监理通知单

工程名称：汨罗 2×20 兆瓦渔光互补扶贫项目

编号：ZHJL-ML-053

事由：关于琴棋变对侧施工事宜

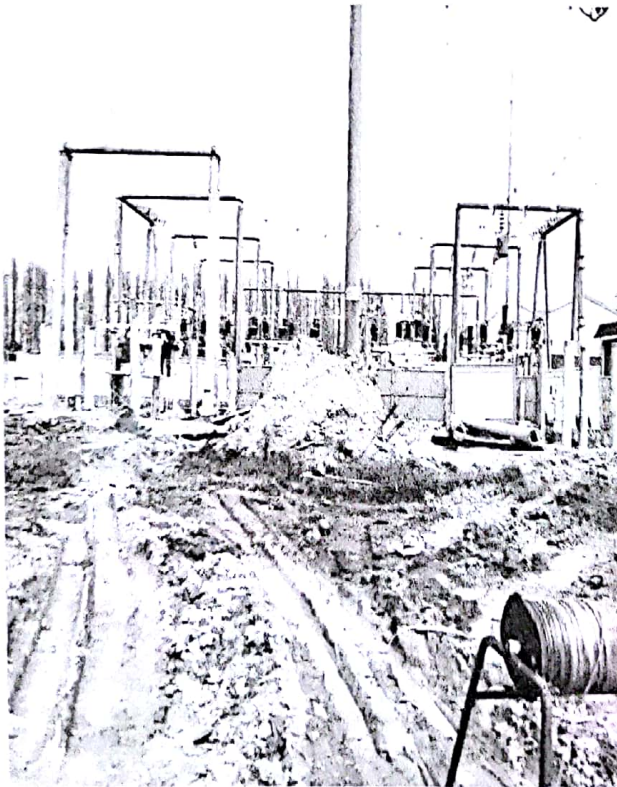
2019 年 4 月 02 日监理人员对琴棋变对侧施工进行检查，发现施工区域未设置安全隔离带，没有警示牌，存在安全隐患。53#塔基掏挖基坑护壁采用预制管道，但进场管道直径经测量为 0.95 米，小于桩径 1.2 米，根本无法使用，不符合要求。

针对上述问题，要求施工单位立即整改，严格按图纸设计及规范要求施工，否则将进行严厉处罚。
